改善箇所説明図

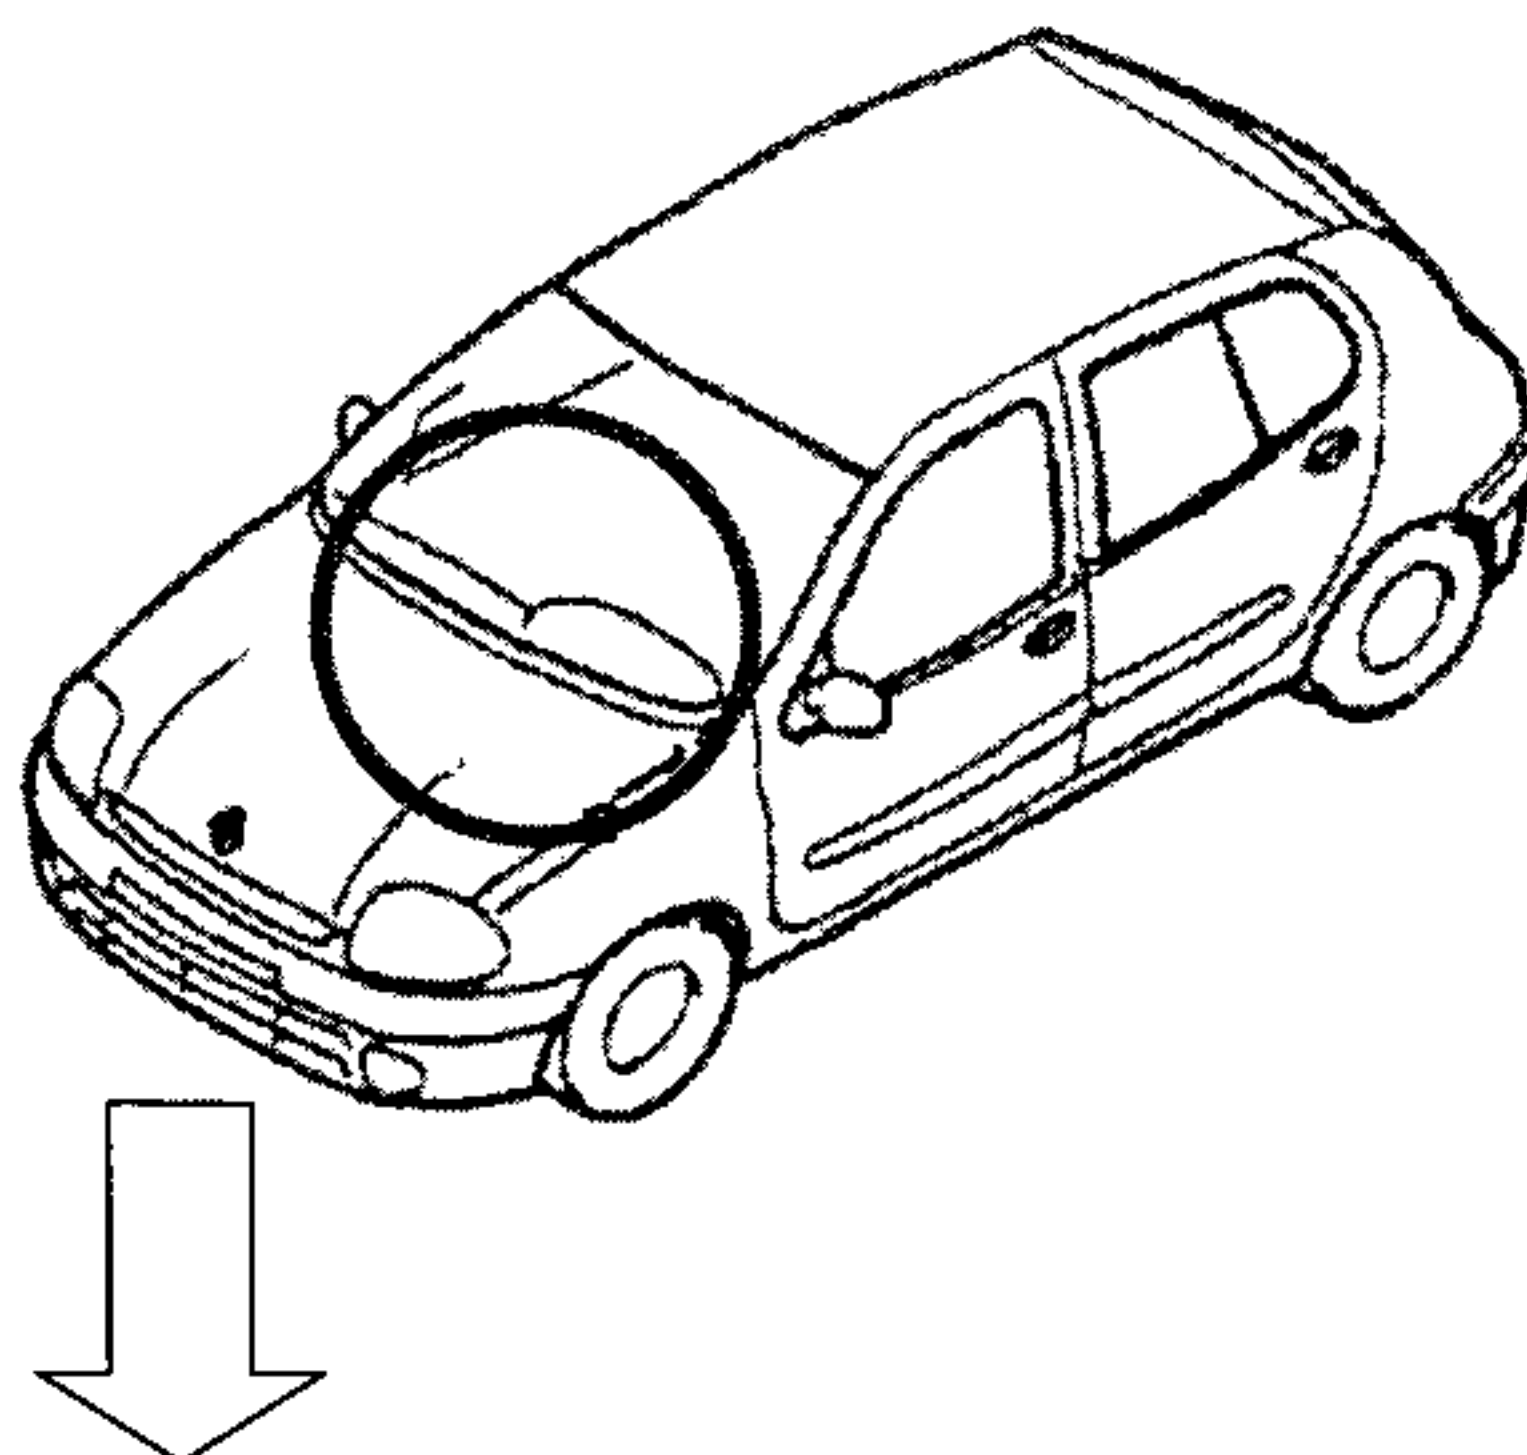
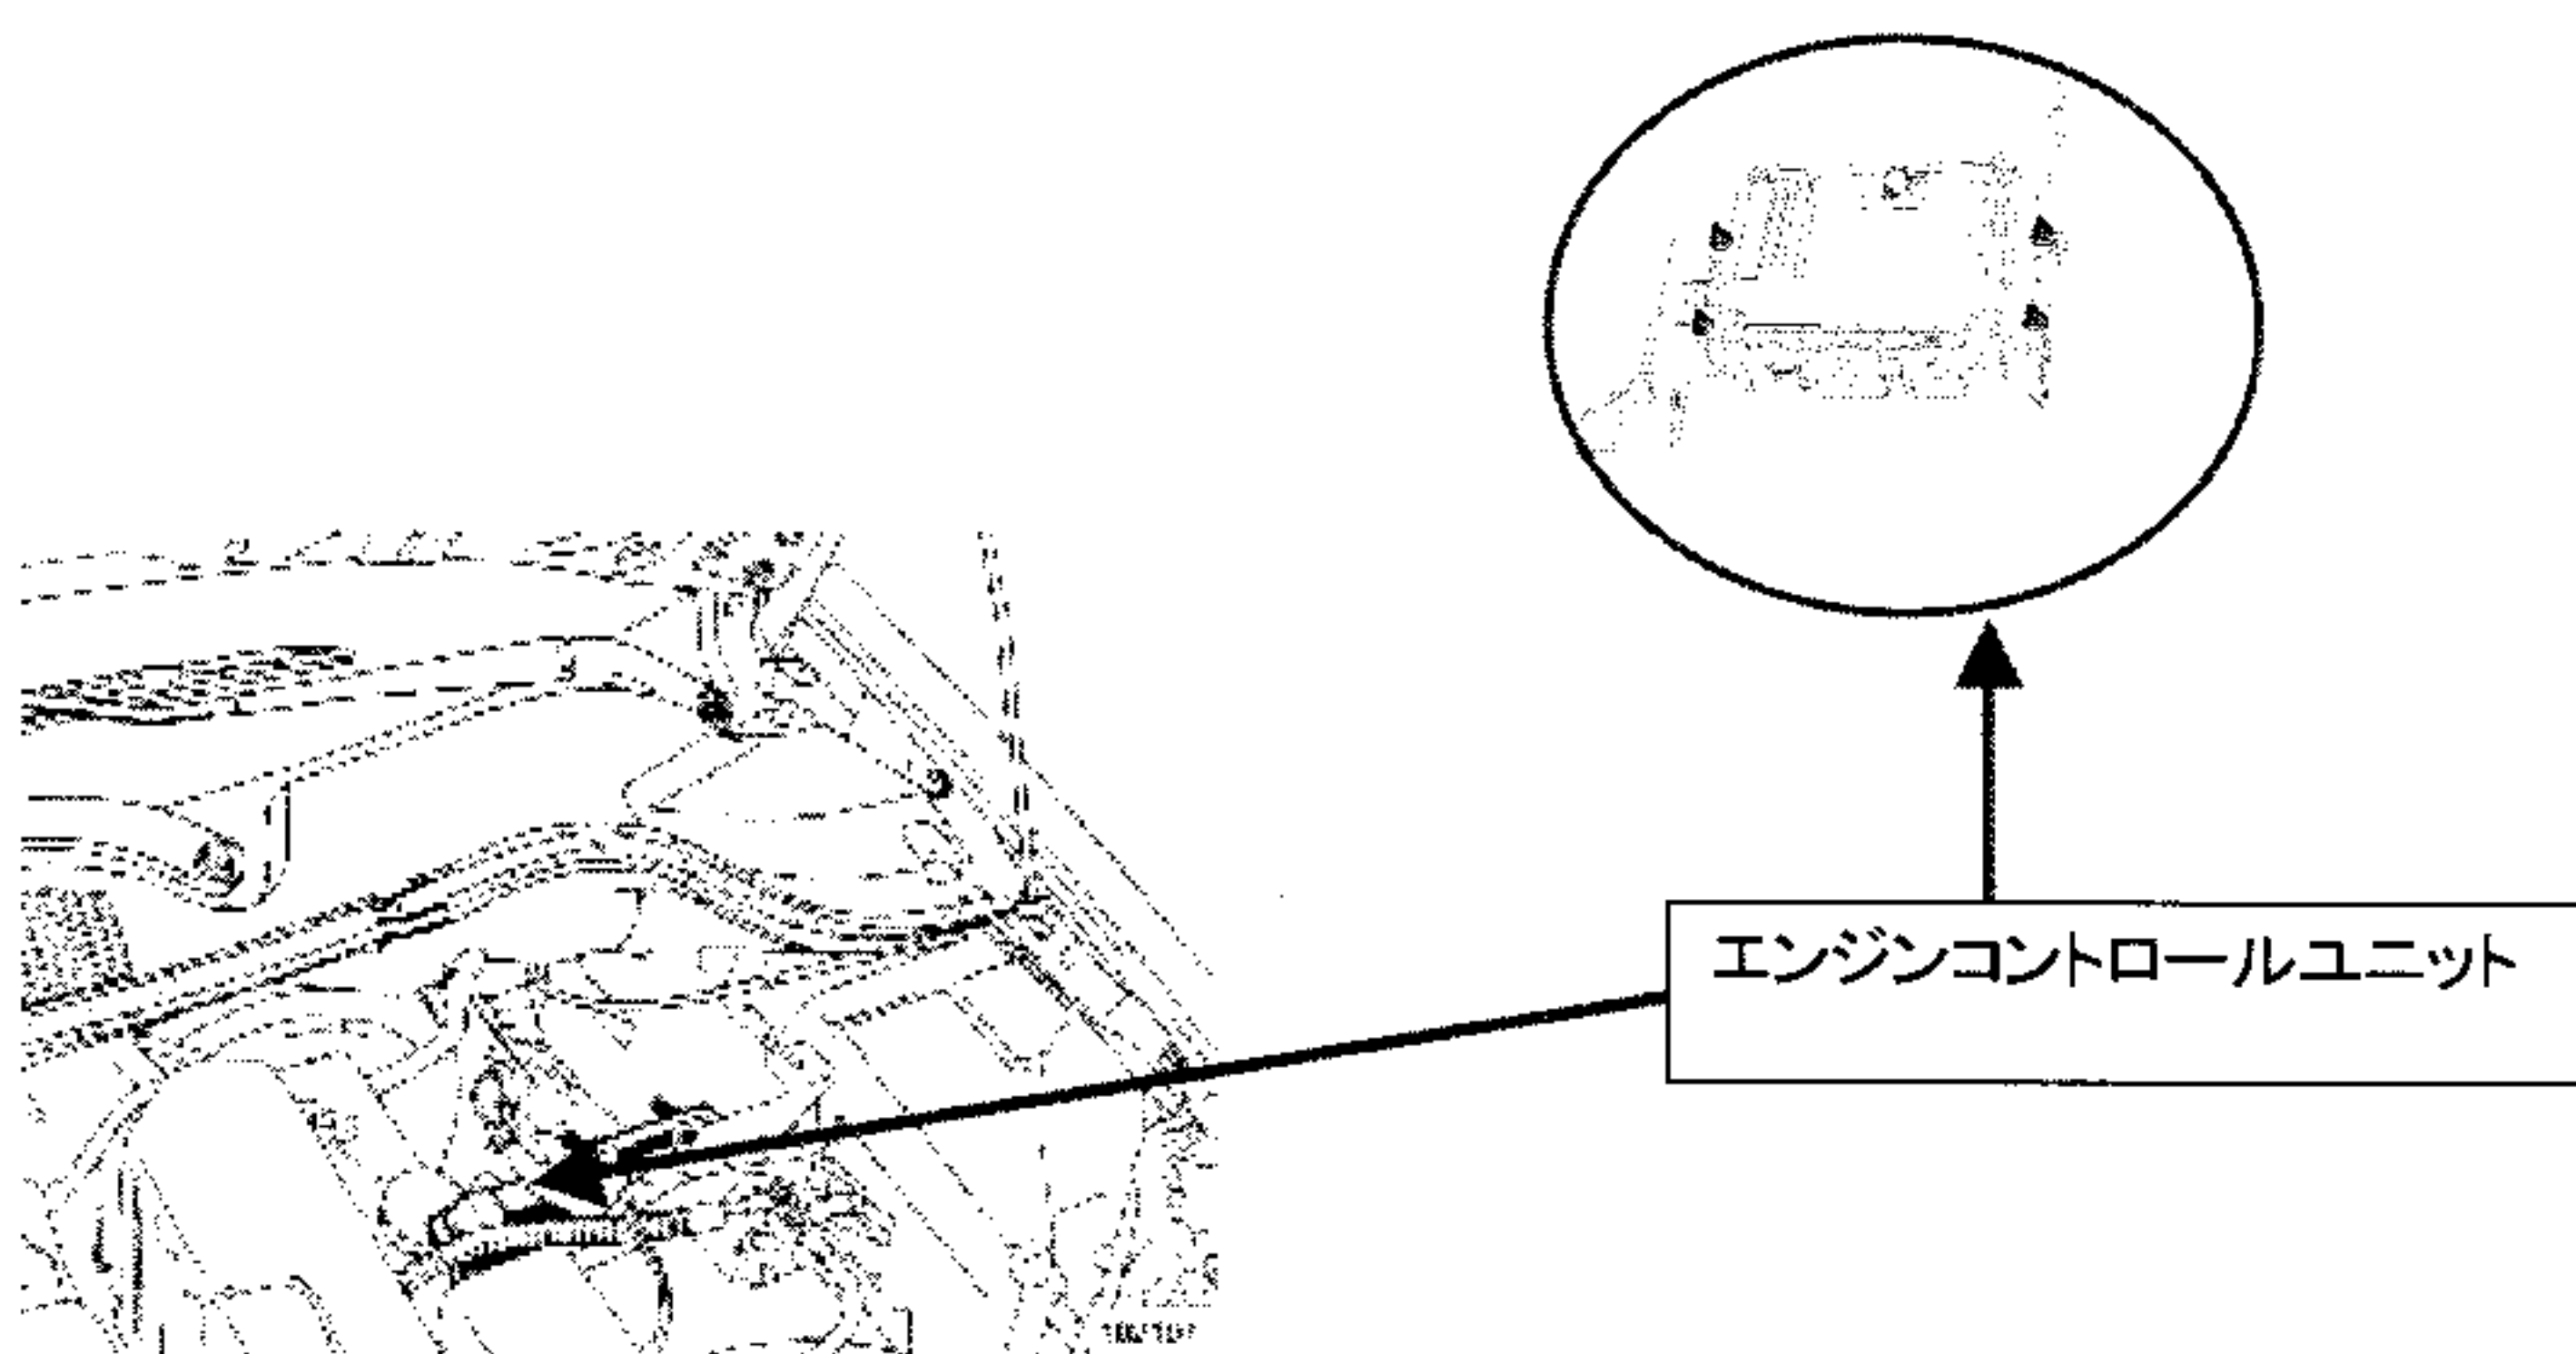
基準不適合発生箇所

エンジンコントロールユニットの回転制御プログラムが不適切なため、冷間時にエンジンを始動後、数分間アイドリングが不安定になり、負圧の発生量が不足することからブレーキ倍力装置が十分に機能しない。そのため、その間にブレーキを使用した場合、ブレーキ操作に必要な踏力が増大するおそれがある。

改善の内容

全車両、エンジンコントロールユニットのプログラムを変更する。

識別

原動機室にルノー指定ステッカーを貼付する。
